RELATÓRIO DE FISCALIZAÇÃO
SISTEMAS DE ABASTECIMENTO DE ÁGUA E
DE ESGOTAMENTO SANITÁRIO DO
DO MUNICÍPIO DE JACOBINA

Salvador/BA
Novembro/2021

AGÊNCIA REGULADORA DE SANEAMENTO BÁSICO DO ESTADO DA BAHIA

Município: Jacobina

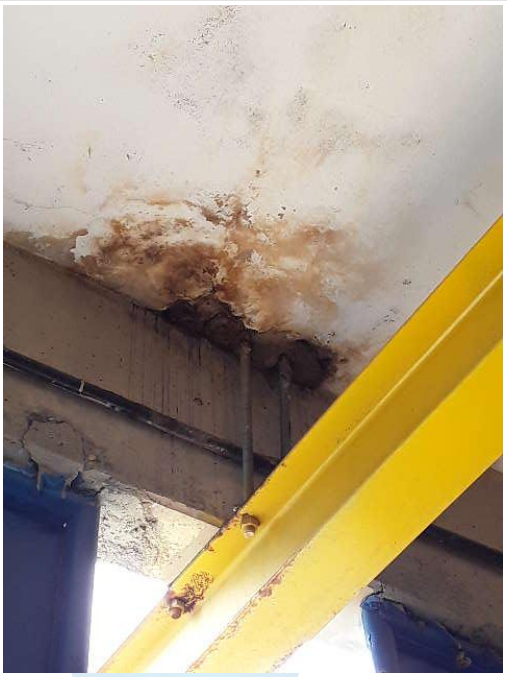
Segmento	Identificação	Não conformidade	Prazo (dias)
null	**EEAB02**	1- Ausência de sinalização adequada.	30

Especificar:
Restrição do Acesso, Riscos Específicos

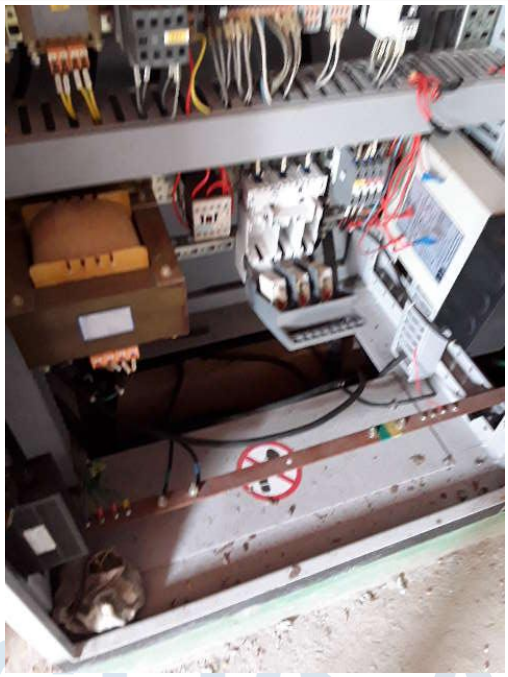
Segmento	Identificação	Não conformidade	Prazo (dias)
Captação	EEAB IV	4- Ausência de mapa de risco visível ou atualizado.	30
Segmento	Identificação	Não conformidade	Prazo (dias)
Captação	EEAB IV	6- Instalações elétricas em desconformidade com a NR 10.	60

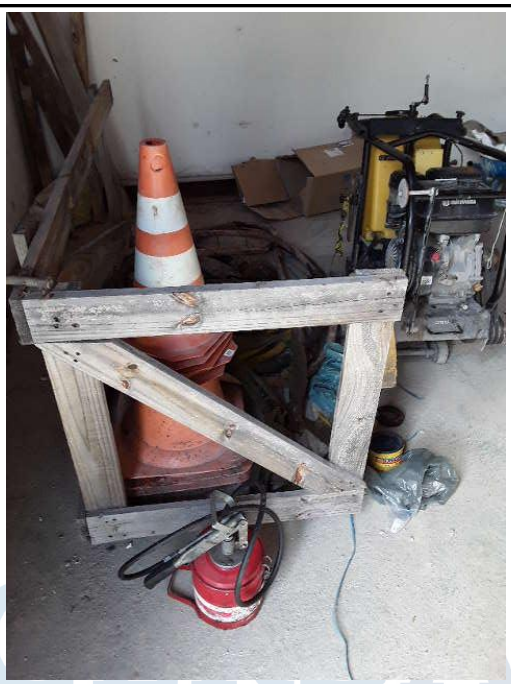
Segmento	Identificação	Não conformidade	Prazo (dias)
Captação	**EEAB IV**	10- Acondicionamento inadequado de materiais.	30

Especificar:
Armazenagem, Outros

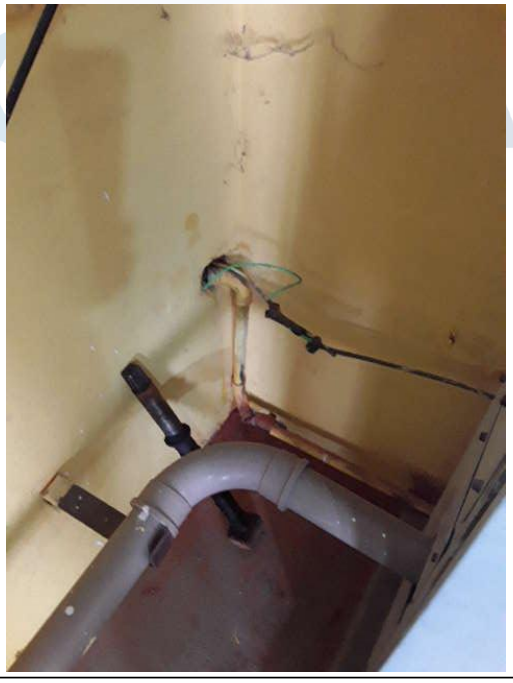
Segmento	Identificação	Não conformidade	Prazo (dias)
Tratamento	**ETA 01**	6- Instalações elétricas em desconformidade com a NR 10.	30

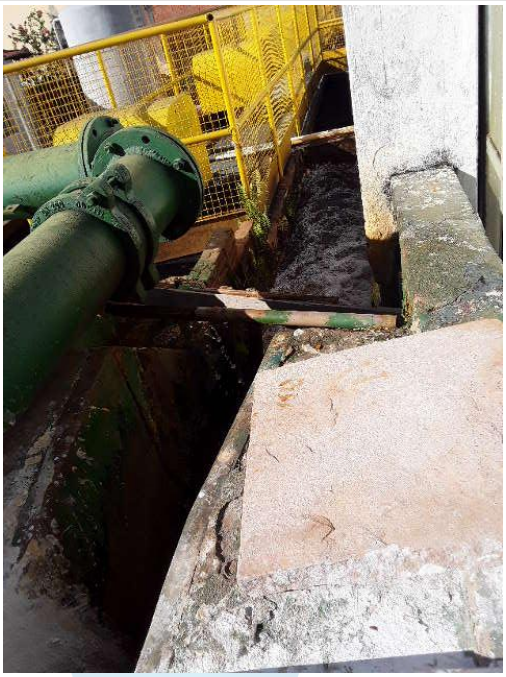
Segmento	Identificação	Não conformidade	Prazo (dias)
Tratamento	**EEAB LODO**	29- Ausência de macromedidor disponível e/ou em funcionamento.	60
Segmento	**Identificação**	**Não conformidade**	**Prazo (dias)**
Tratamento	**EEAB LODO**	41- Ausência de horímetro em funcionamento.	60
Segmento	**Identificação**	**Não conformidade**	**Prazo (dias)**
Tratamento	**EEAB LODO**	42- Ausência de manômetro em funcionamento.	60
Segmento	**Identificação**	**Não conformidade**	**Prazo (dias)**
Tratamento	**ETA 01**	3- Instalações físicas inadequadas.	120

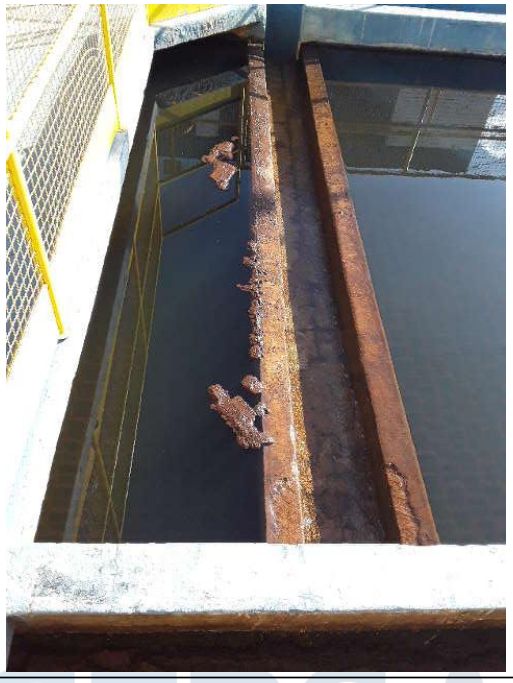
Segmento	Identificação	Não conformidade	Prazo (dias)
Tratamento	**ETA 01**	94- Ausência de reaproveitamento de água.	120
Segmento	**Identificação**	**Não conformidade**	**Prazo (dias)**
Tratamento	**ETA 01**	107- Processo de decantação ineficiente.	60

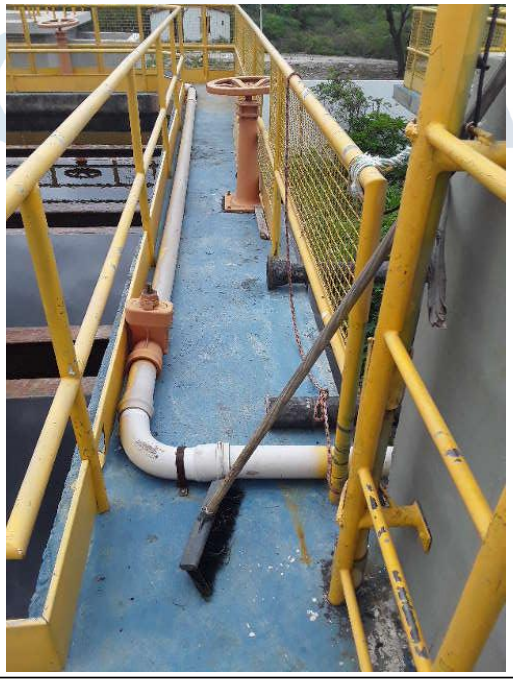
Segmento	Identificação	Não conformidade	Prazo (dias)
Tratamento	**ETA 02 JACOBINA**	28- Encaminhamento de linha desprotegido.	60

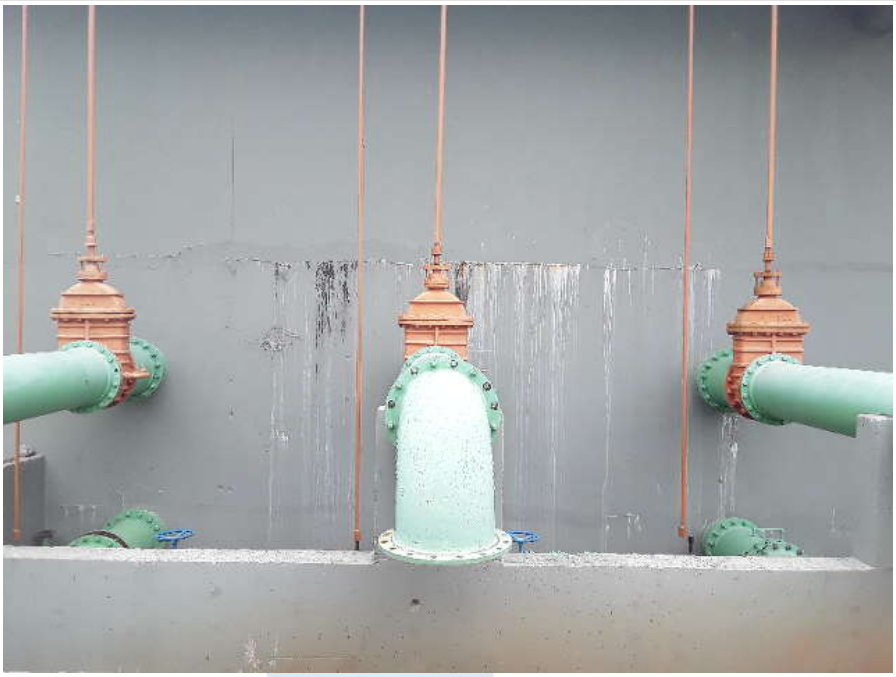
Segmento	Identificação	Não conformidade	Prazo (dias)
Tratamento	**ETA 02 JACOBINA**	31 - Presença de vazamentos, infiltrações e florescências.	60

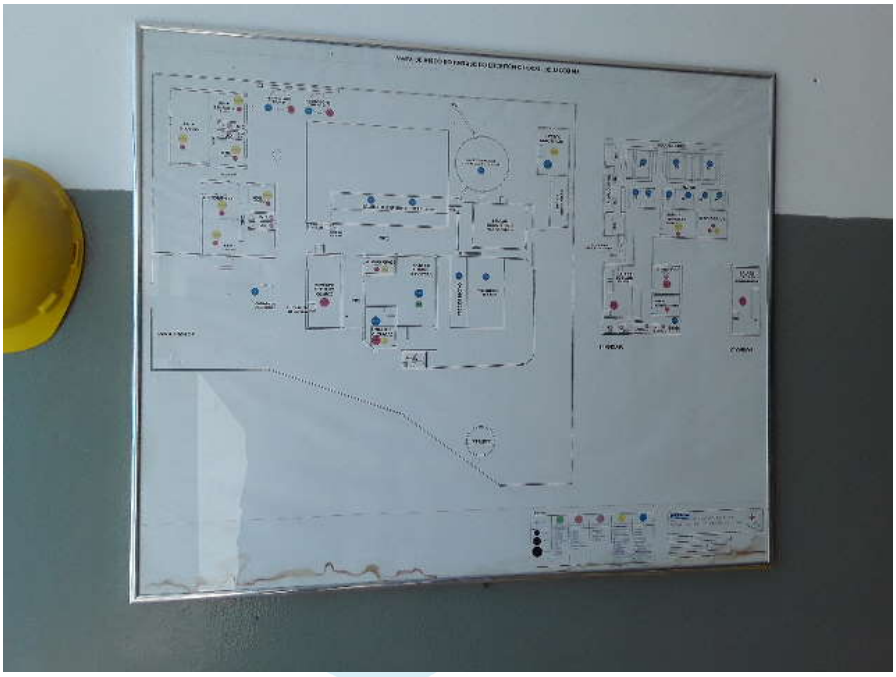
Segmento	Identificação	Não conformidade	Prazo (dias)
Tratamento	**null**	4- Ausência de mapa de risco visível ou atualizado.	30

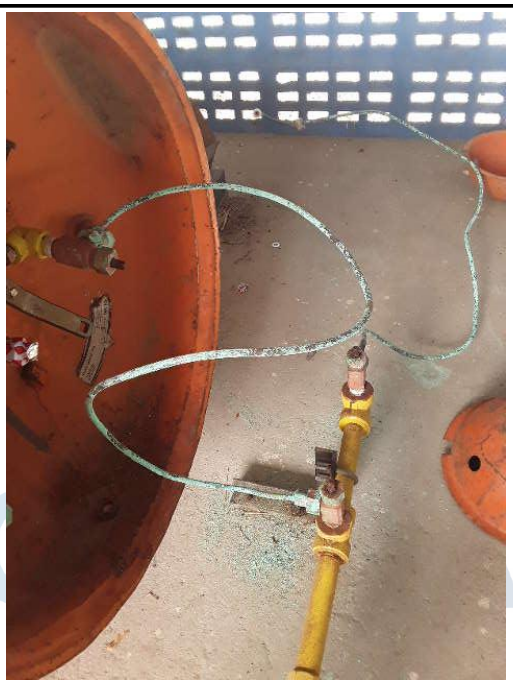
Segmento	Identificação	Não conformidade	Prazo (dias)
Tratamento	**CASA DE QUÍMICA E DEPÓSITO ETA 02**	83- Sistema de cloro gás adequado.	60

Especificar:
Outros, Kit de respiração

Observações:
Equipamentos com necessidade de manutenção. Kit respiravel com pouca carga.

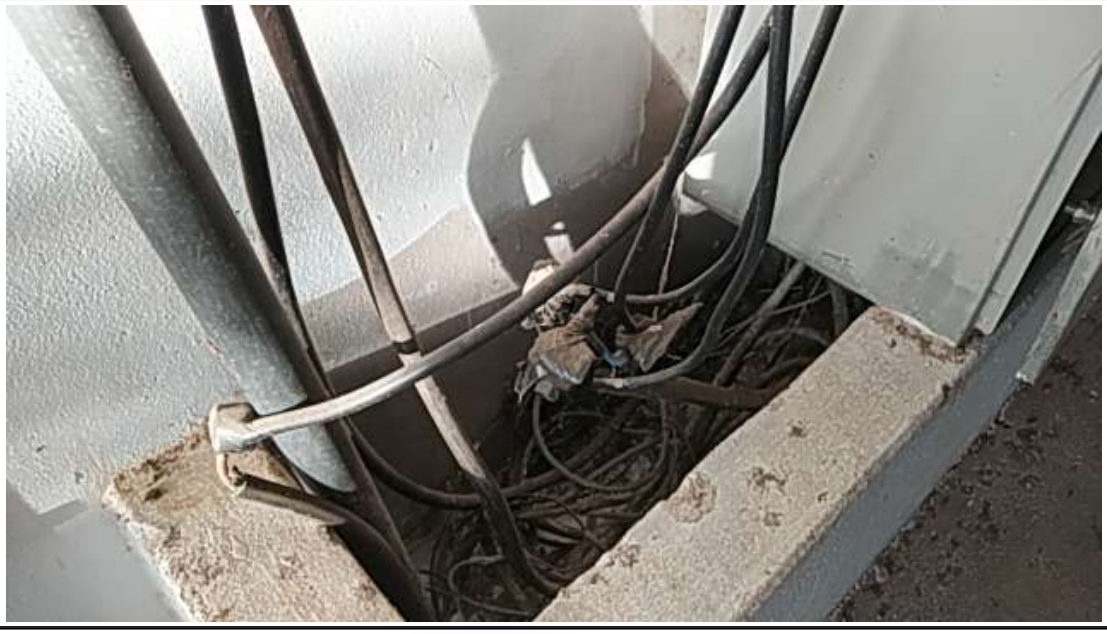
Segmento	Identificação	Não conformidade	Prazo (dias)
Distribuição	**RAD 2000**	4- Ausência de mapa de risco visível ou atualizado.	30
Segmento	**Identificação**	**Não conformidade**	**Prazo (dias)**
Distribuição	**RAD 2000**	6- Instalações elétricas em desconformidade com a NR 10.	60

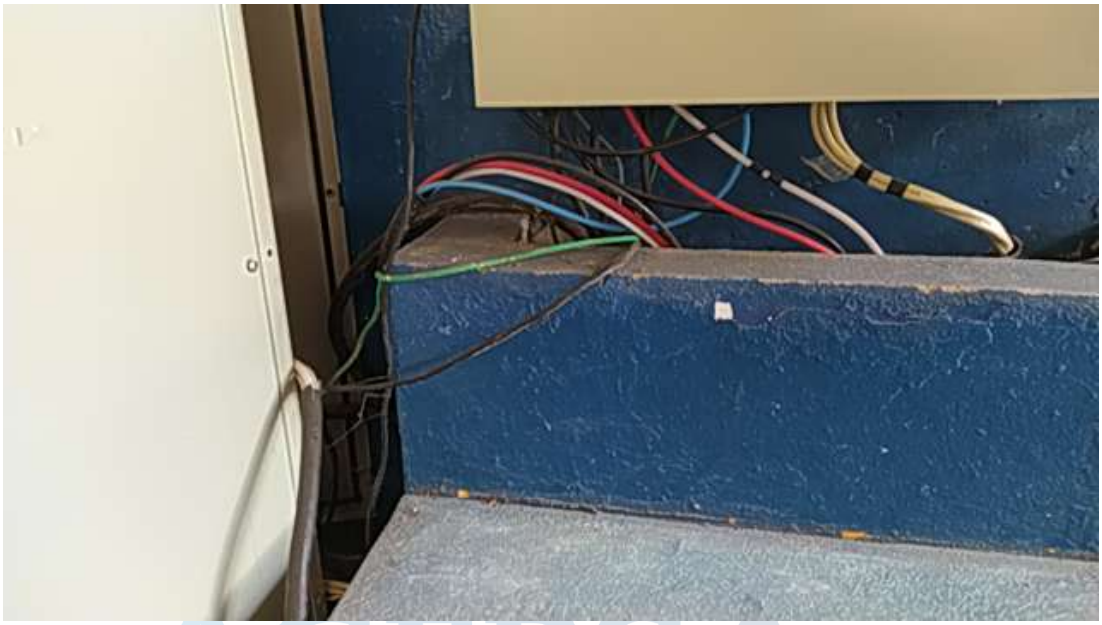
Segmento	Identificação	Não conformidade	Prazo (dias)
Distribuição	**EEA Monte Taboat**	4- Ausência de mapa de risco visível ou atualizado.	30
Segmento	**Identificação**	**Não conformidade**	**Prazo (dias)**
Distribuição	**EEA Monte Taboat**	6- Instalações elétricas em desconformidade com a NR 10.	60

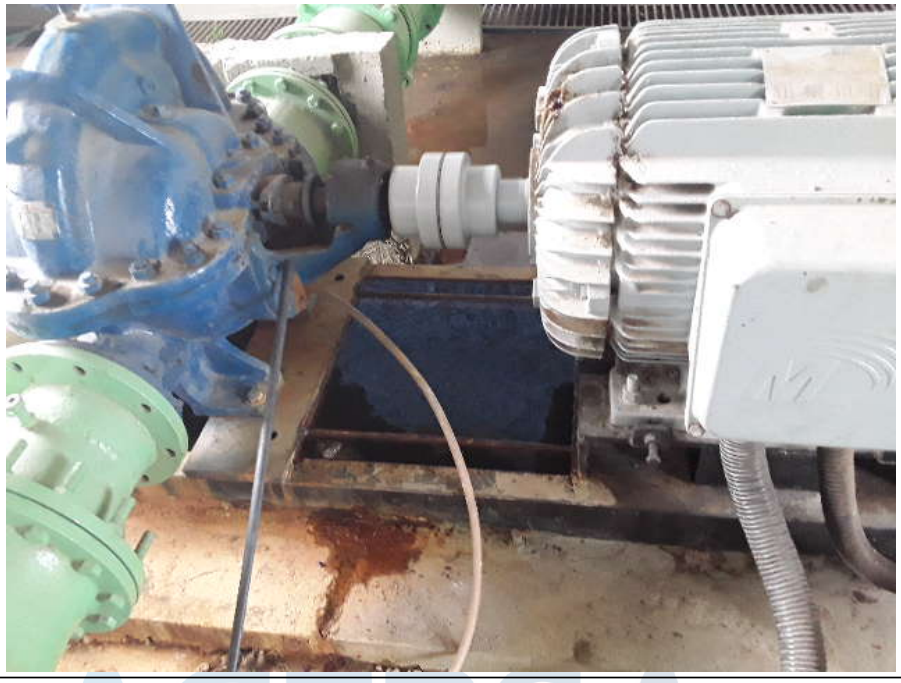
Segmento	Identificação	Não conformidade	Prazo (dias)
Distribuição	**EEAT ETA 02**	42- Ausência de manômetro em funcionamento.	60
Segmento	**Identificação**	**Não conformidade**	**Prazo (dias)**
Distribuição	**EEAT ETA 02**	51- Ausência de proteção no acoplamento.	60

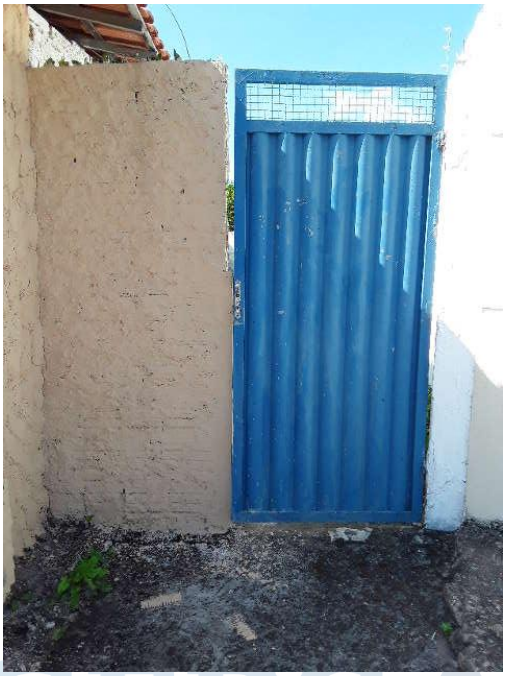
Segmento	Identificação	Não conformidade	Prazo (dias)
Distribuição	**RAP05 50m3**	1- Ausência de sinalização adequada.	30

Especificar:
Identificação, Restrição do Acesso, Riscos Específicos

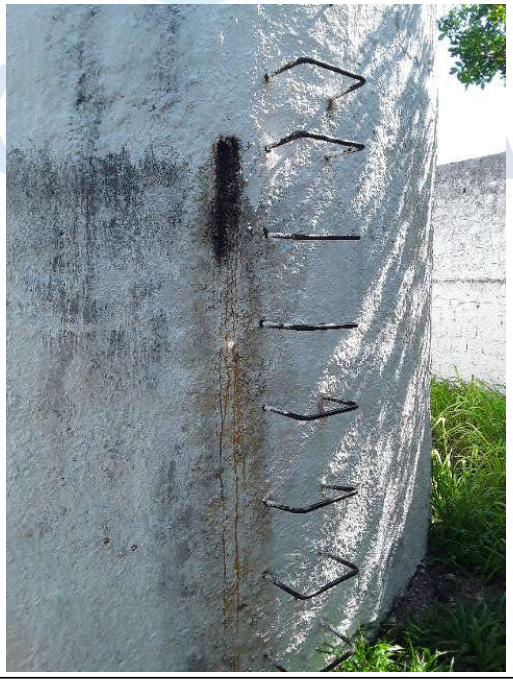
Segmento	Identificação	Não conformidade	Prazo (dias)
Distribuição	**RAP05 50m3**	31 - Presença de vazamentos, infiltrações e florescências.	60

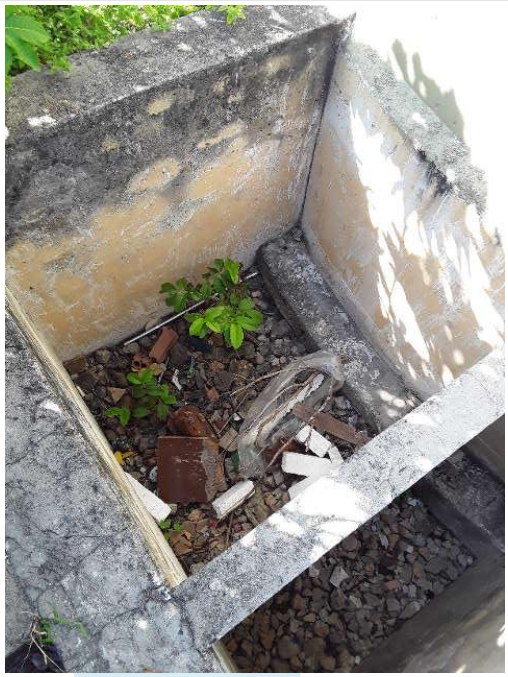
Segmento	Identificação	Não conformidade	Prazo (dias)
Distribuição	**RAP04 150m e RAP03 50m3**	14- Caixas de passagem inadequadas.	60

Especificar:
Tampa, Limpeza

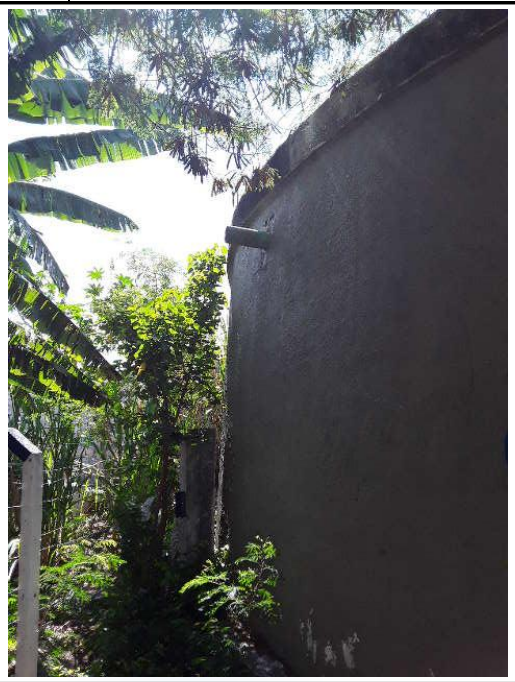
Segmento	Identificação	Não conformidade	Prazo (dias)
Distribuição	**RAP monte Taboat 1000m3**	33 - Extravasor inadequado.	60

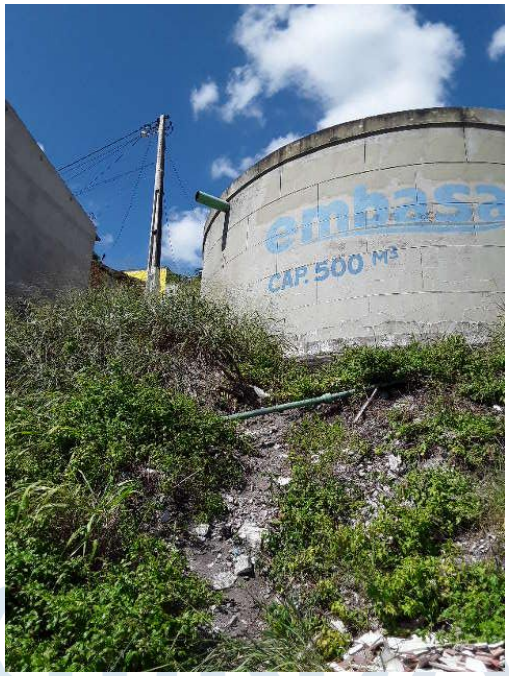
Segmento	Identificação	Não conformidade	Prazo (dias)
Distribuição	**RAP 01 500m3**	33 - Extravasor inadequado.	60

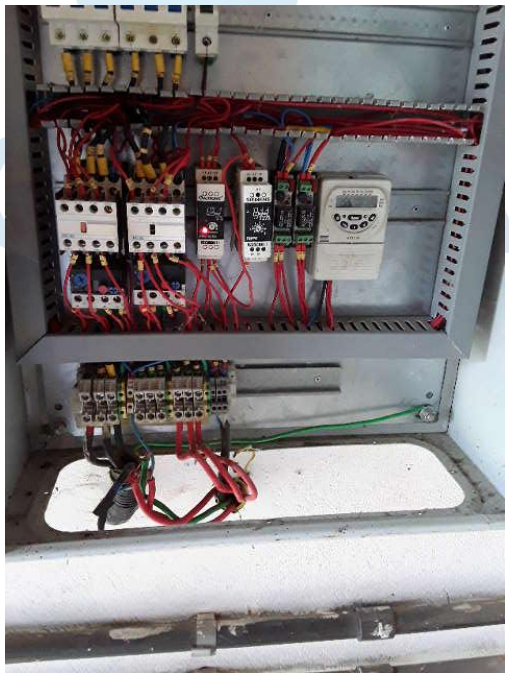
Segmento	Identificação	Não conformidade	Prazo (dias)
Tratamento	**ETE CIDADE DO OURO**	6- Instalações elétricas em desconformidade com a NR 10.	60

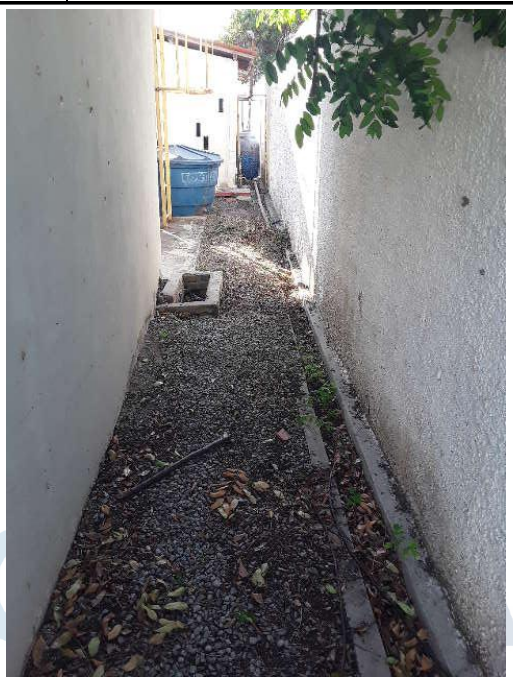
Segmento	Identificação	Não conformidade	Prazo (dias)
Tratamento	**ETA Lagoa Dourada**	18- Ausência de extintor de incêndio disponibilizado e/ou sinalizado adequadamente.	60
Especificar: Disponibilizados			
Segmento	**Identificação**	**Não conformidade**	**Prazo (dias)**
Tratamento	**ETA Lagoa Dourada**	19- Necessidade de limpeza, arrumação e capina.	30

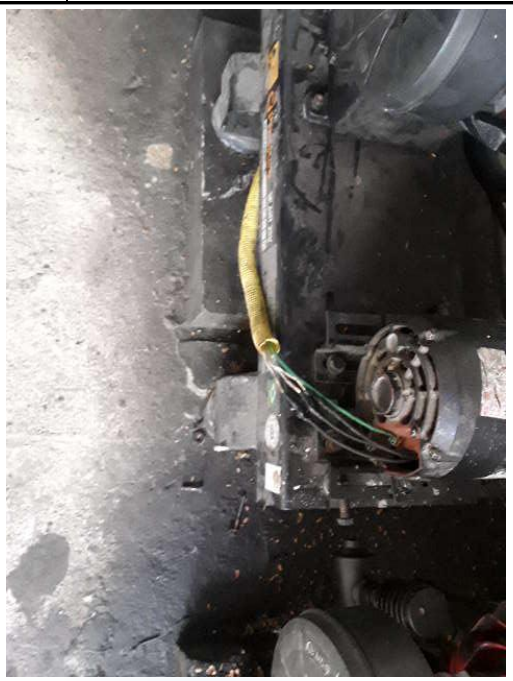
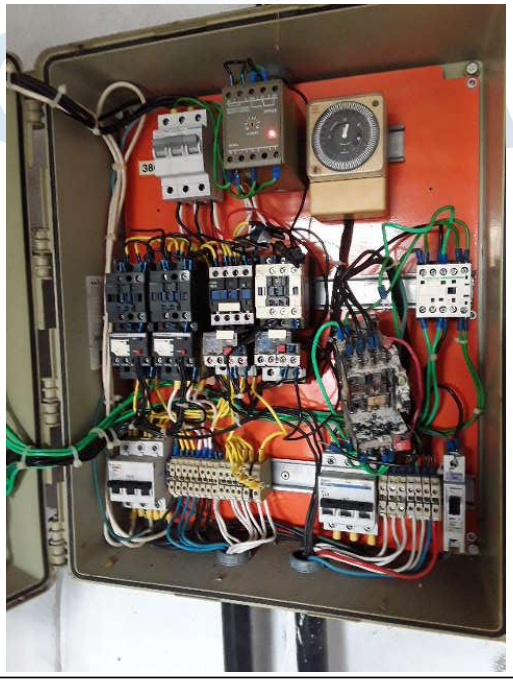
Segmento	Identificação	Não conformidade	Prazo (dias)
Tratamento	**ETE GOLDEN PARK**	6- Instalações elétricas em desconformidade com a NR 10.	30

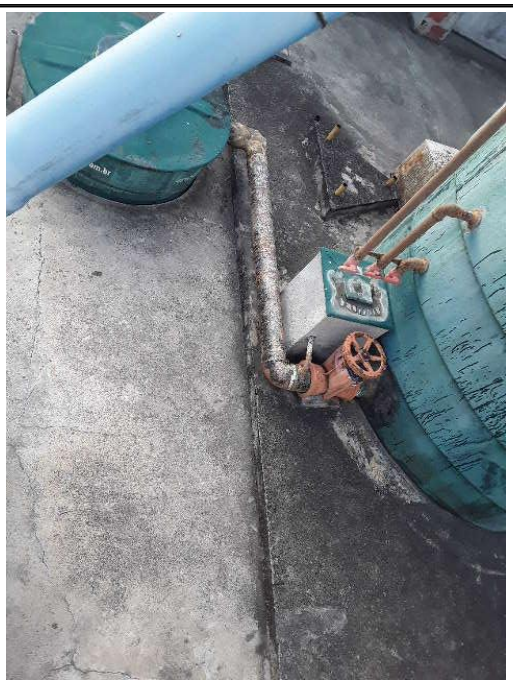
Segmento	Identificação	Não conformidade	Prazo (dias)
Tratamento	**ETE GOLDEN PARK**	28- Encaminhamento de linha desprotegido.	60
